COMUNE DI GENOVA

DETERMINAZIONE DIRIGENZIALE N. 2012-154.0.0.-50

OGGETTO Modifica della D.D.n. 2012-154.0.0.-46, successivamente modificata con D.D.n.2012/154.0.0.-47, "P.O.R. Liguria (2007-2013) – Asse 3 - Sviluppo Urbano – Progetto Integrato: Molassana – Intervento 01-02-06 Approvazione del progetto esecutivo, delle modalità di gara e dei lavori relativi alla realizzazione nuova viabilità sponda destra torrente Bisagno, parcheggio intermodale a monte del ponte Fleming. Pedonalizzazione Via Molassana. CUP B31B11004000006

Approvazione della revisione alla tavola "E-str1 "tracciamento paratie parcheggio – piante e sezioni" del progetto strutturale del progetto esecutivo e del principio di attribuzione del coefficiente, variabile tra 0 e 1, per l'elemento di natura qualitativa di cui alla lettera c) "caratteristiche funzionali dell'opera".

Ambito di MOLASSANA				MOLASSANA			
GENOVA - parcheggio				1° Progettazione			
Scala 1:200/1:100				1° Progettazione			
Tavola N°				01			
Livello di Progettazione				ESECUTIVO			
Struttura				STRUTTURALE			
Note ridotte				psf			
E-str				E-str

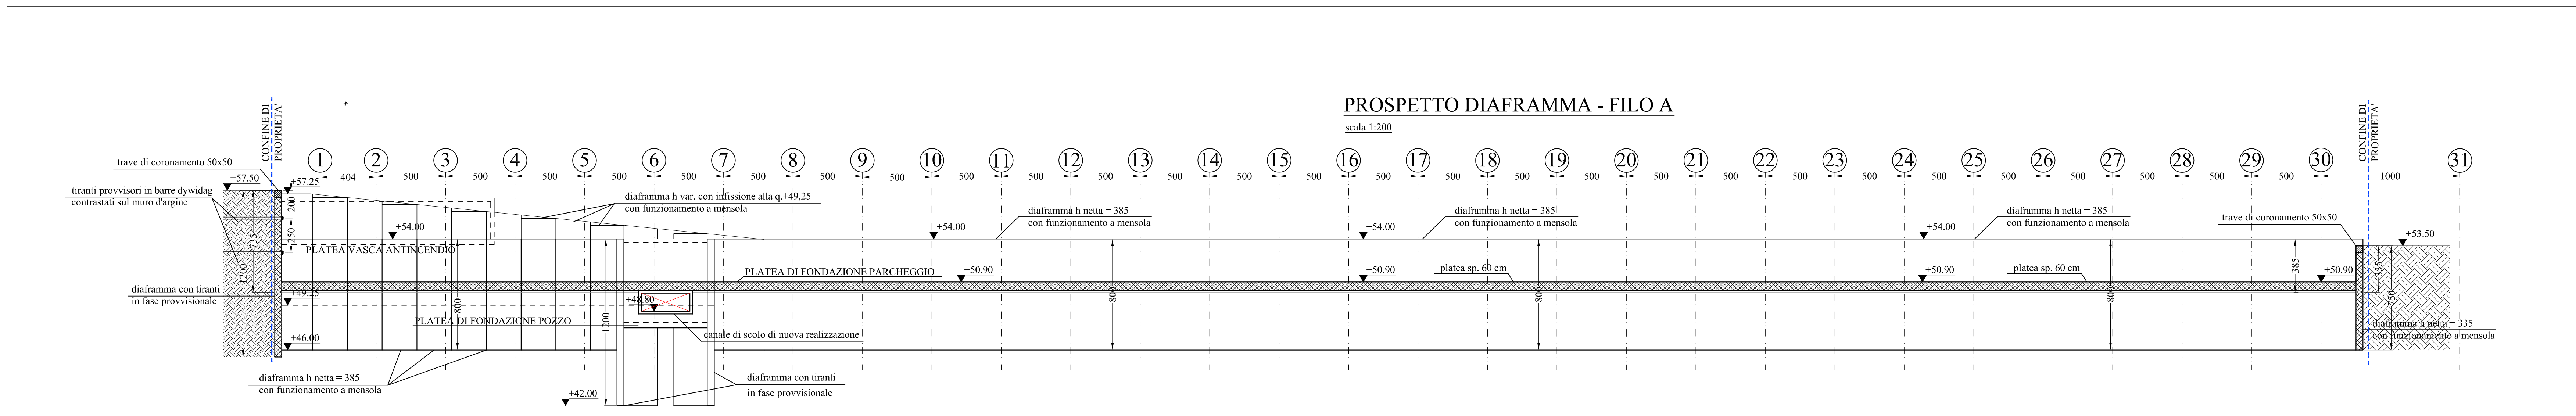
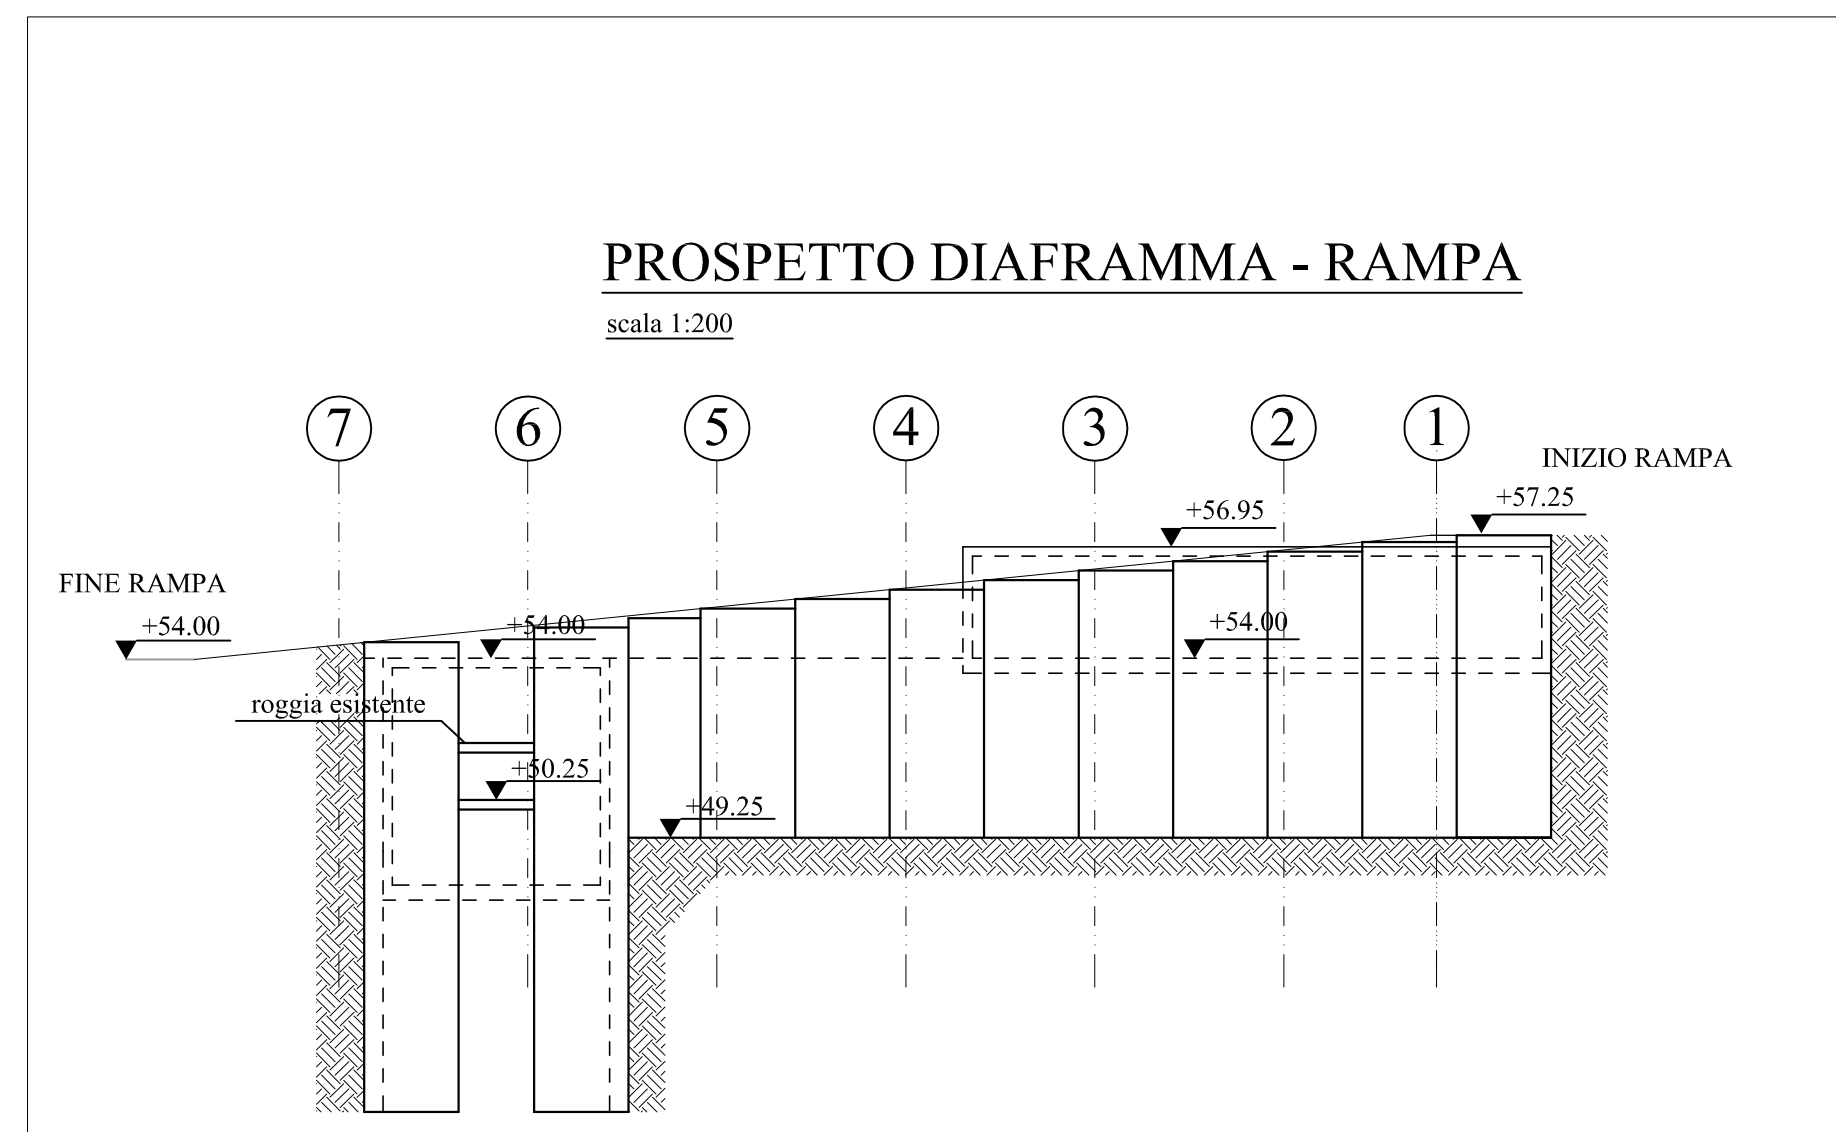
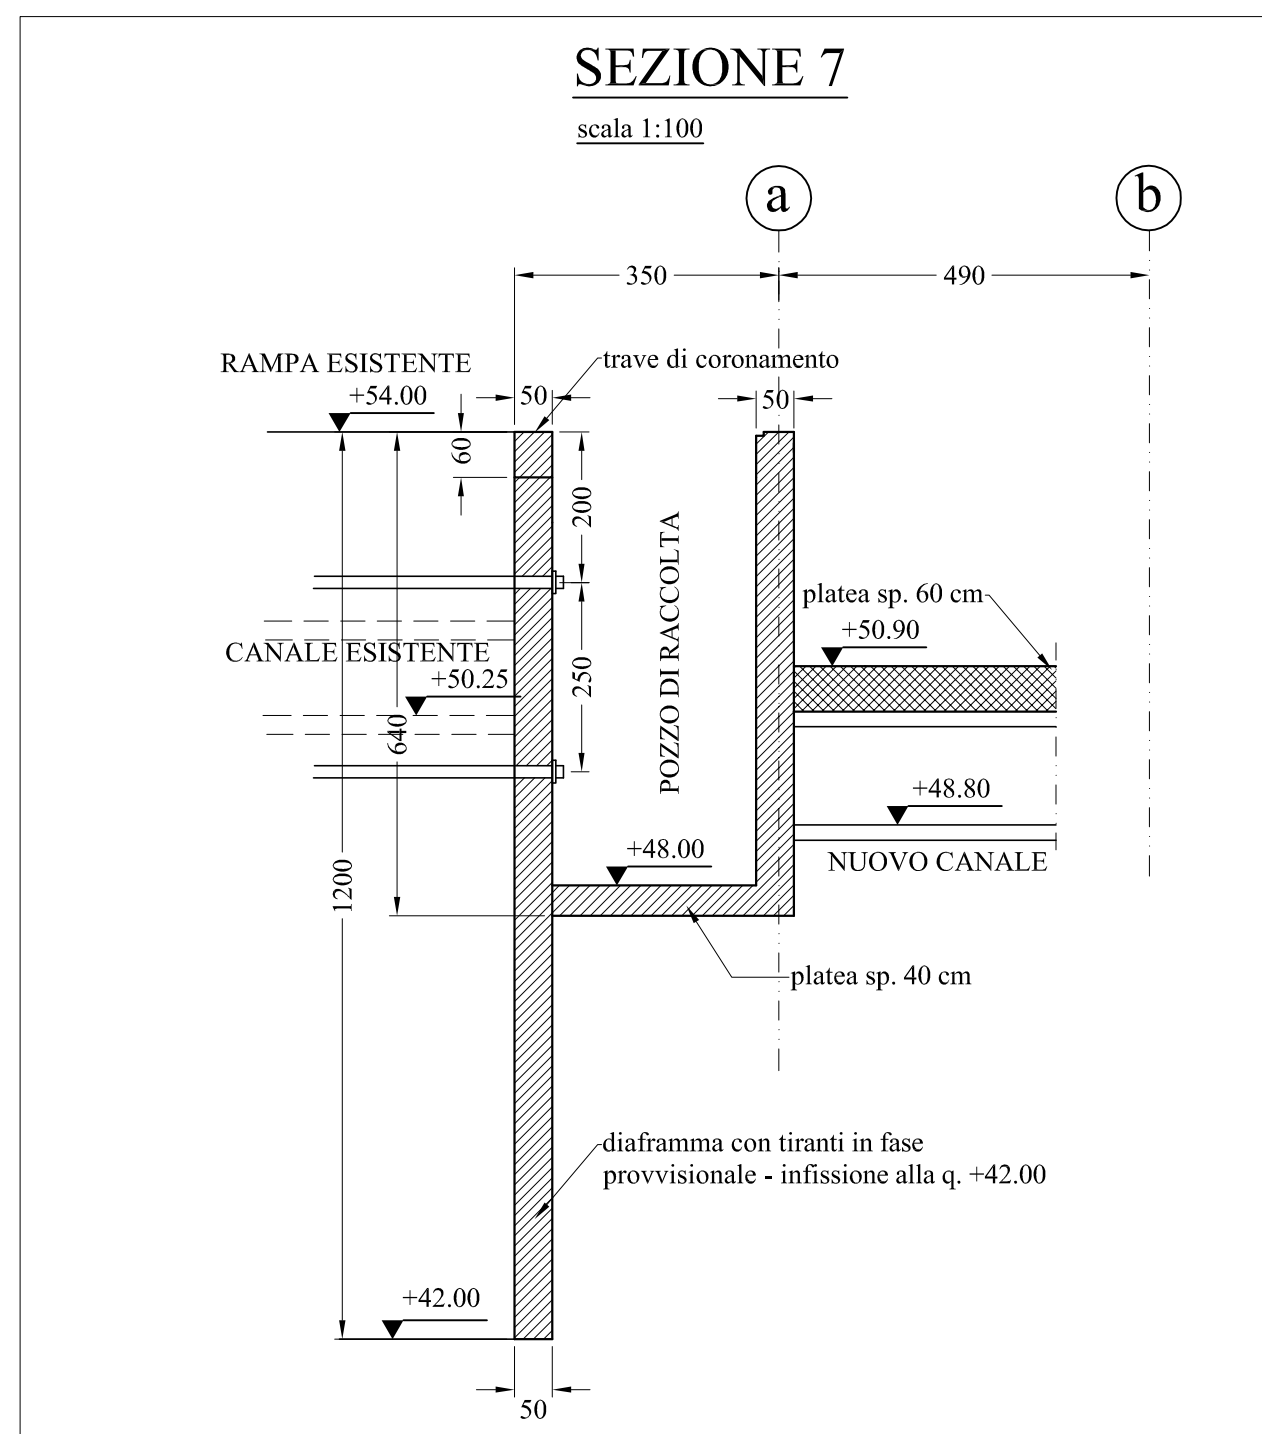
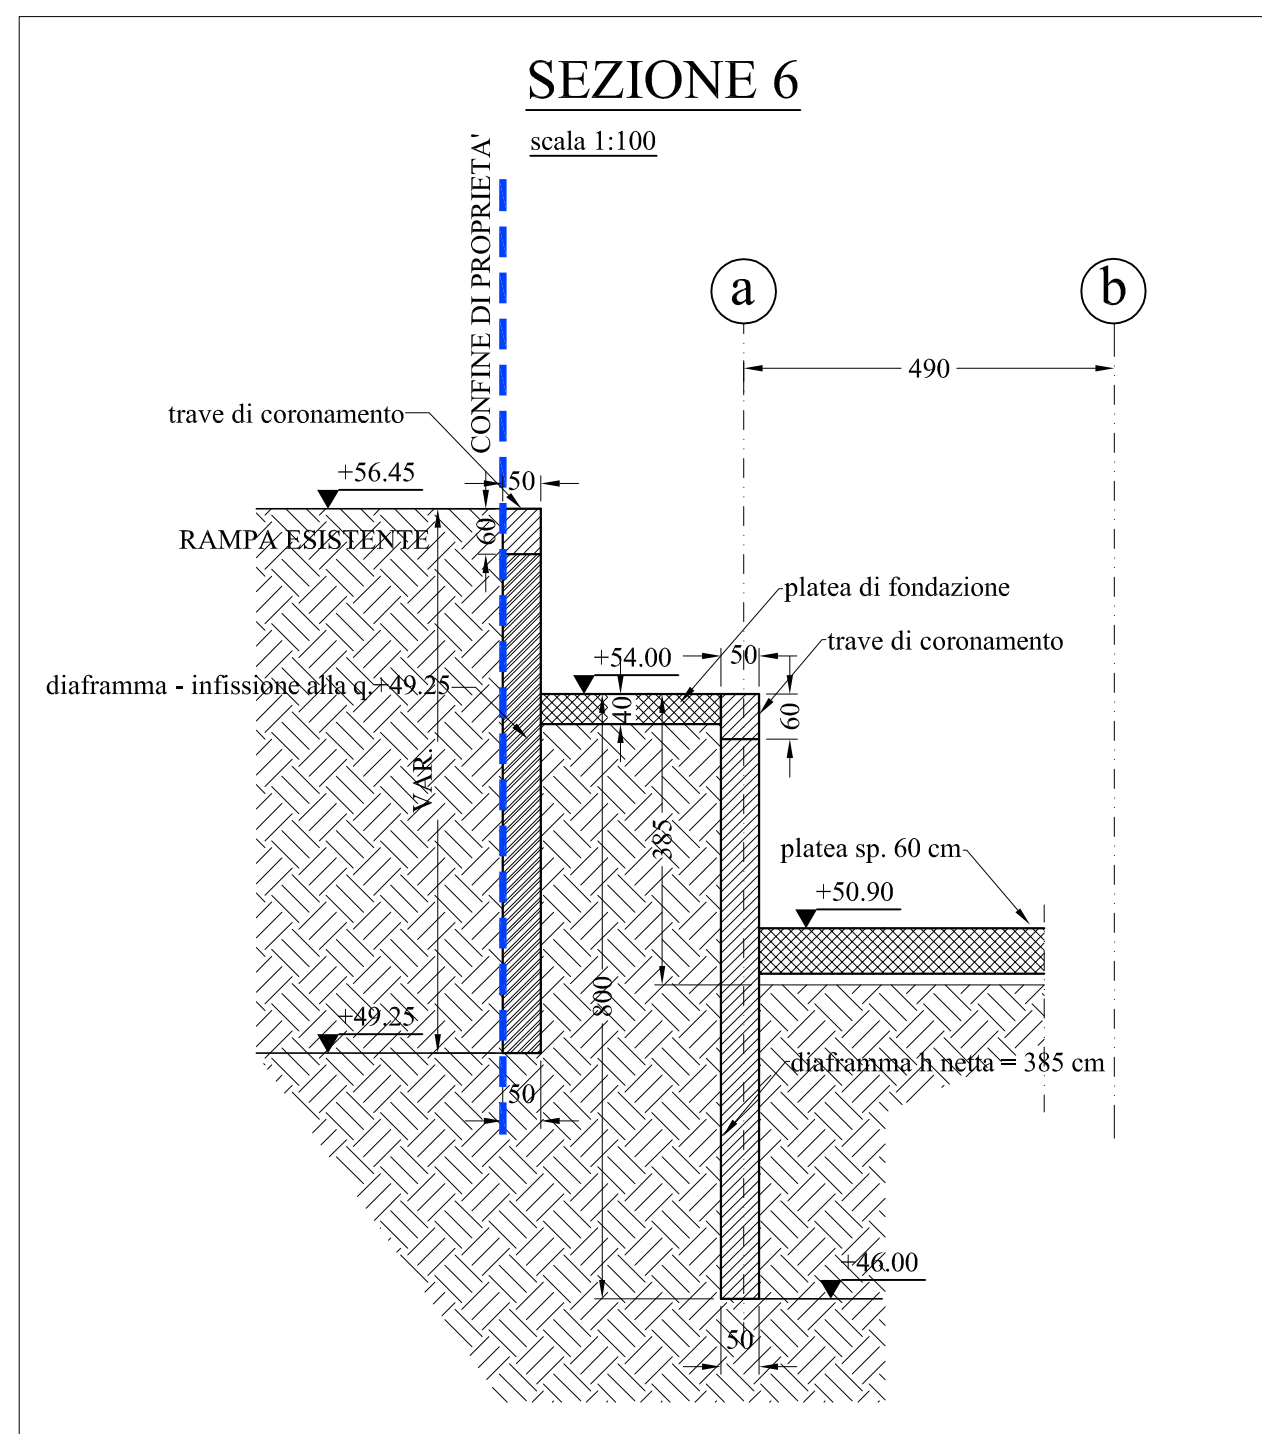
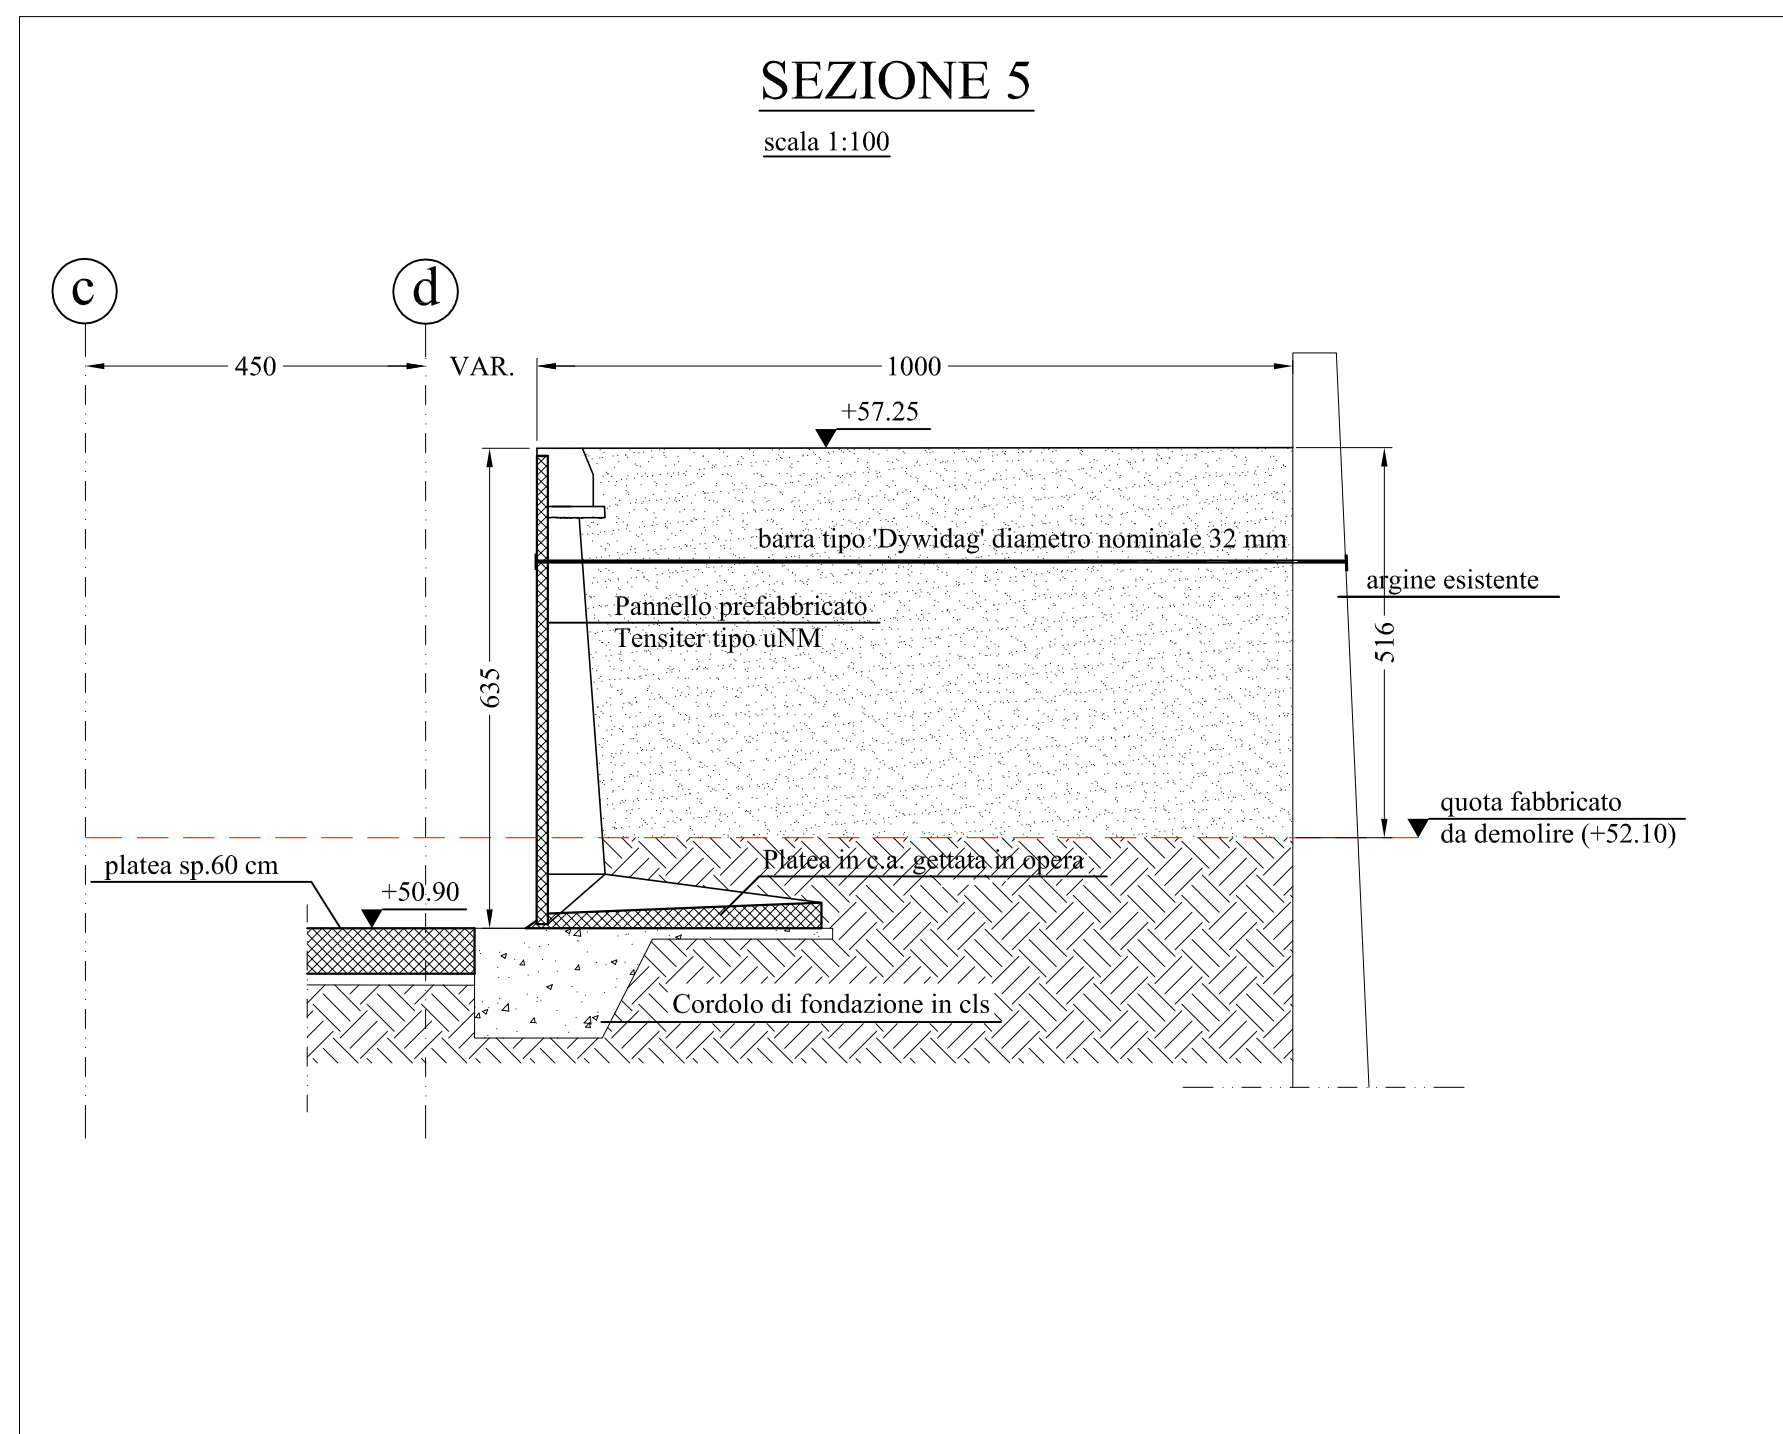
- che, successivamente all’approvazione della progettazione esecutiva, in sede di verifica dei capisaldi utili al frazionamento catastale, i progettisti hanno trasmesso una diversa soluzione progettuale atta a non interessare l’area entro il limite dei 10 metri dall’argine del torrente Geirato, come prescritto dalla Provincia di Genova nel Nulla Osta 01871, Protocollo Generale n.0080978/2011, procedimento n.764 del 5/7/2011;

NOTA: MODIFICA TRACCIATO DIAFRAMMA, DA CONSIDERARSI VALIDA SU TUTTE LE TAVOLE PROGETTUALI.

- che, per quanto sopra detto, l'elaborato progettuale tavola "E-str1 tracciamento paratie parcheggio – piante e sezioni" del progetto strutturale, già approvata con la succitata D.D.n. 2012-154.0.0.-46, in data 10/08/2012, deve intendersi sostituita con analoga tavola revisionata e allegata quale parte integrante e sostanziale del presente provvedimento;

- 1) di approvare la revisione della tavola "E-str1 tracciamento paratie parcheggio – piante e sezioni", facente parte del progetto strutturale del progetto esecutivo approvato con Determinazione Dirigenziale n. n. 2012-154.0.0.-46 in data 10/08/2012, nell'ambito del P.O.R. Liguria (2007-2013) – Asse 3 - Sviluppo Urbano – Progetto Integrato Molassana – Intervento 1 "Riassetto della mobilità locale", intervento 2 "Pedonalizzazione di Via Molassana", intervento 6 "Parcheggio intermodale a monte del ponte Fleming", allegata quale parte integrante e sostanziale del presente provvedimento;
